Oggetto: Atto Provincia di Varese n. 1614 del 12.07.2018.

Geocycle (Italia) S.r.l. con sede legale ed installazione IPPC in Tradate (Va) – Via Como n. 6.
Modifica dell'Autorizzazione Integrata Ambientale rilasciata con Provvedimento Provinciale n. 2361
dell'1.10.2015 e s.m.i..

Atto n. 1614

Oggetto: GEOCYCLE (ITALIA) S.R.L. CON SEDE LEGALE ED INSTALLAZIONE IPPC IN TRADATE (VA) - VIA COMO N. 6. MODIFICA DELL'AUTORIZZAZIONE INTEGRATA AMBIENTALE RILASCIATA CON PROVVEDIMENTO PROVINCIALE N. 2361 DELL'1.10.2015 E S.M.I..

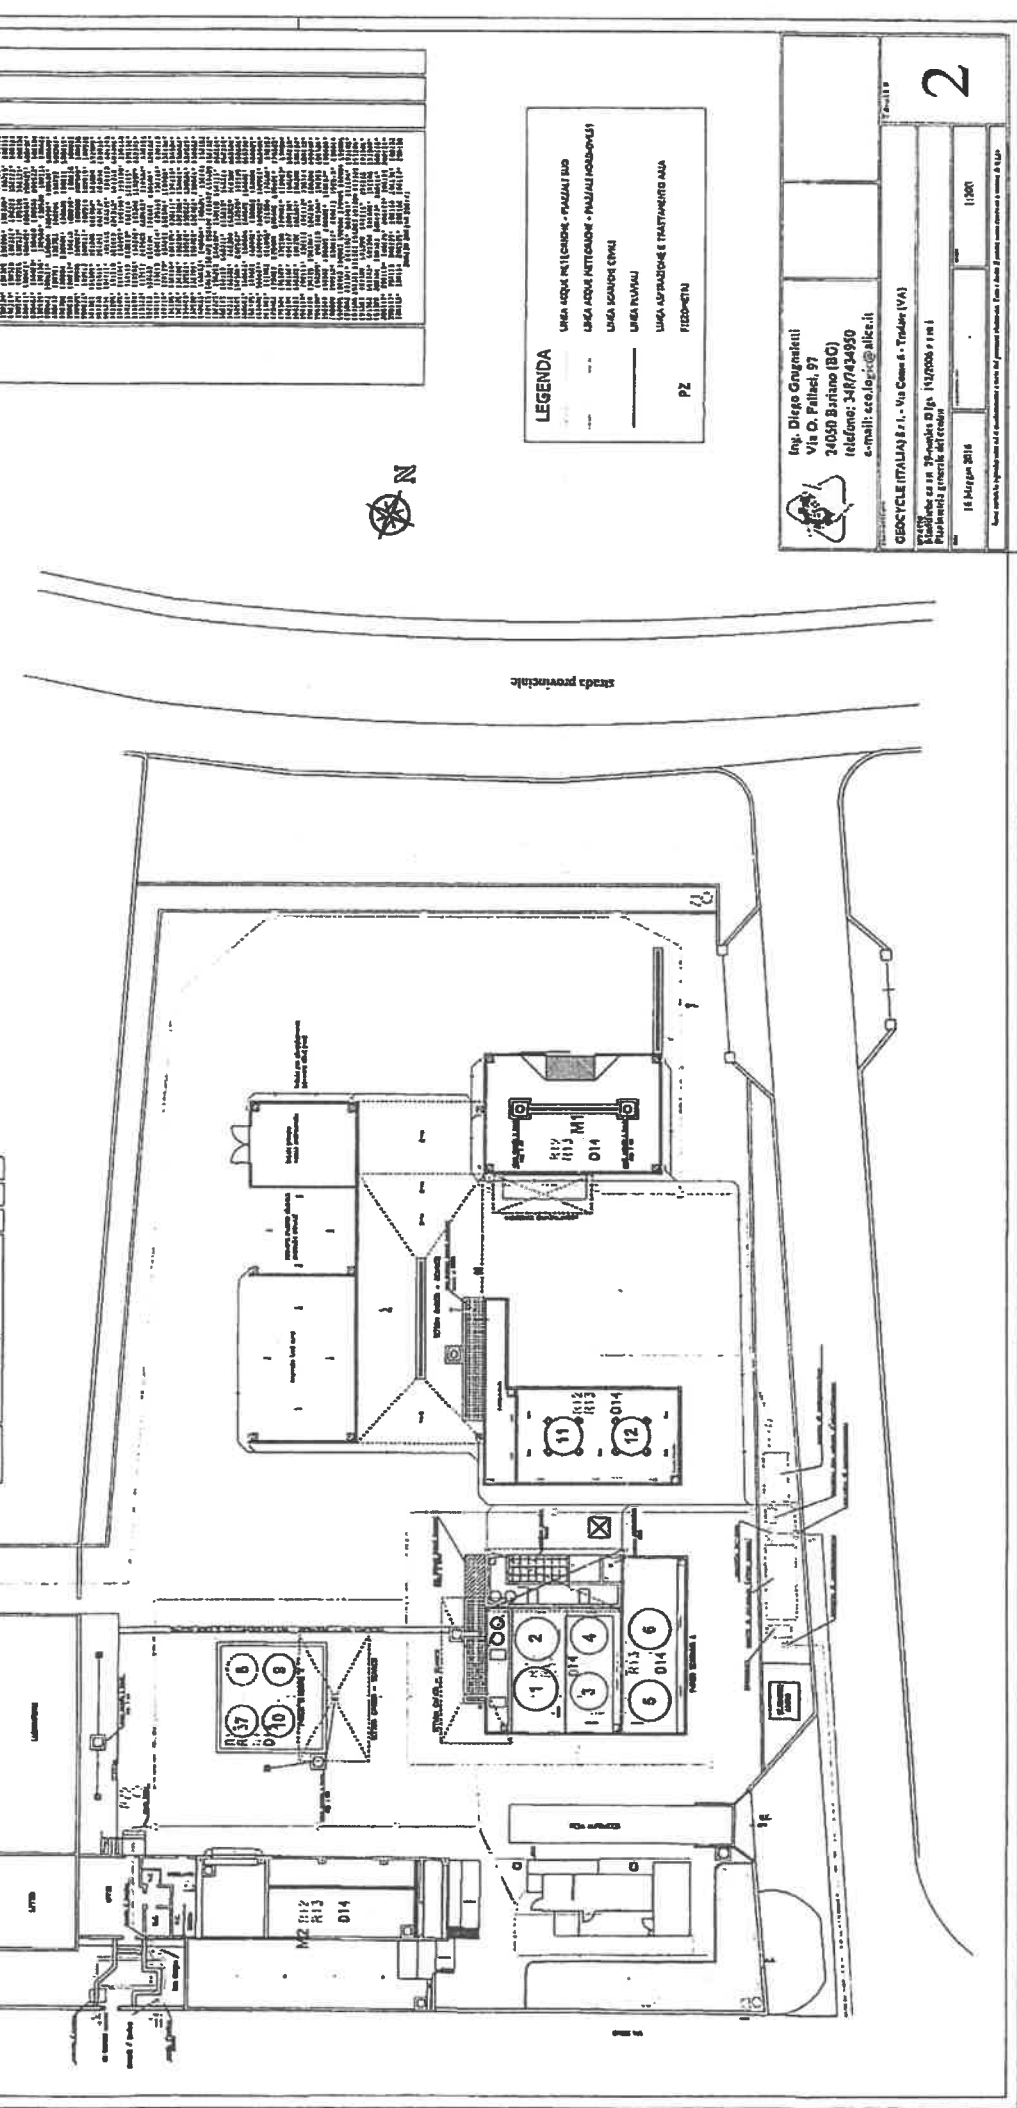
1. di stabilire che l'efficacia del presente atto decorra dalla data di emanazione dello stesso;
2. che la planimetria, parte integrante del provvedimento della Provincia di Varese n. 2361 dell'1.10.2015, di riesame con valenza di rinnovo con modifica e contestuale presa d'atto della variazione di denominazione societaria dell'Autorizzazione Integrata Ambientale, sia sostituita con la planimetria allegata al presente atto;
